OBJET : Demande d'autorisation environnementale relative au projet de construction d'une station de production d'eau potable, d'un réservoir d'eau potable et pose de canalisation (32) – SPEPAA – Communes de Pavie, Aubiet, Auch, Lahitte, Marsan, Montegut, et Pessan - Demande d'informations

REF. : 32-2025-0100284178

Annexe 1 - Demande d'informations complémentaires relative au projet de construction d'une station de production d'eau potable, d'un réservoir d'eau potable et pose de canalisation (32)– SPEPAA – Communes de Pavie, Aubiet, Auch, Lahitte, Marsan, Montegut, et Pessan- Synthèse globale relative à la procédure I.O.T.A

Avis de l'unité QEMA sur le Projet de construction d'une station de production d'eau potable et d'un réservoir d'eau potable à Pavie au titre des zones humides et de la gestion des eaux pluviales

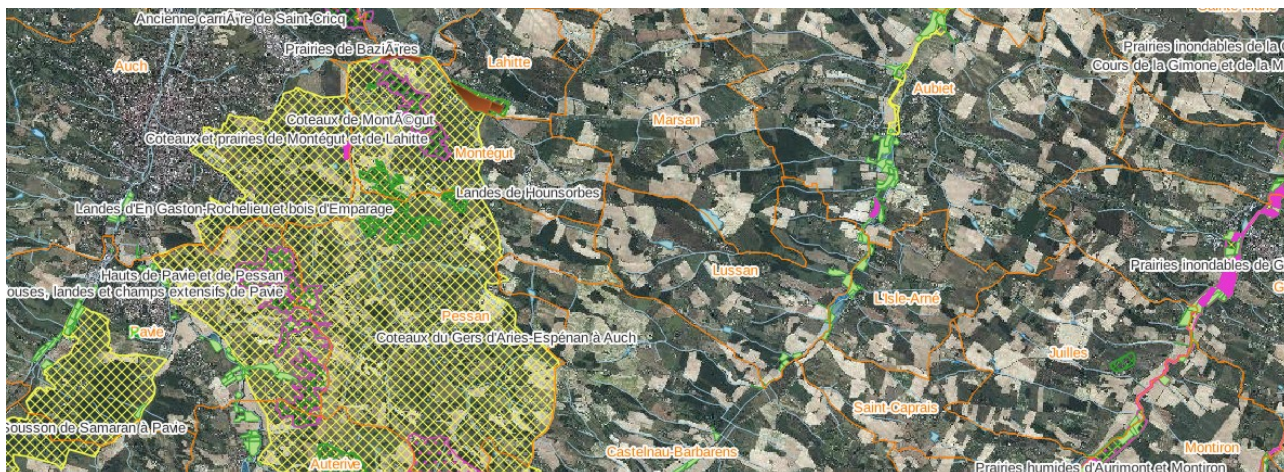
Le dossier ne montre aucune réflexion dans ce sens et aucune proposition sérieuse d'intégration n'est proposée ; que ce soit les accès, parking, bâtiment et parc photovoltaïque.

De plus, l'architecture proposée uniquement fonctionnelle est totalement déséquilibrée. Elle doit être repensée par un architecte maître d'œuvre en envisageant l'impact visuel de son aspect extérieur.
